**4. Wojskowy Szpital Kliniczny
z Polikliniką SPZOZ we Wrocławiu**
ul. Rudolfa Weigla 5, 50-981 Wrocław

WYJAŚNIENIA I MODYFIKACJA TREŚCI SPECYFIKACJI WARUNKÓW ZAMÓWIENIA (SWZ) nr 2

dotyczy: przetargu nieograniczonego na „DOSTAWA JEDNORAZOWYCH MATERIAŁÓW MEDYCZYNYCH WRAZ Z NAJMEM URZĄDZEŃ DO ODSYSANIA WYDZIELINY Z PRZESTRZENI PODGŁOŚNIOWEJ” znak sprawy: 4WSzKzP.SZP.2612.53.2022.

Pytanie nr 163: dot. pakietu nr 25 poz. 4

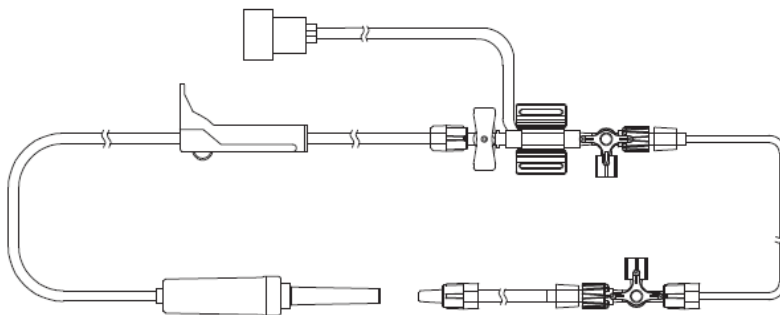
Która końcówka

Connectors available

Odpowiedź na pytanie nr 163: „EDWARD”
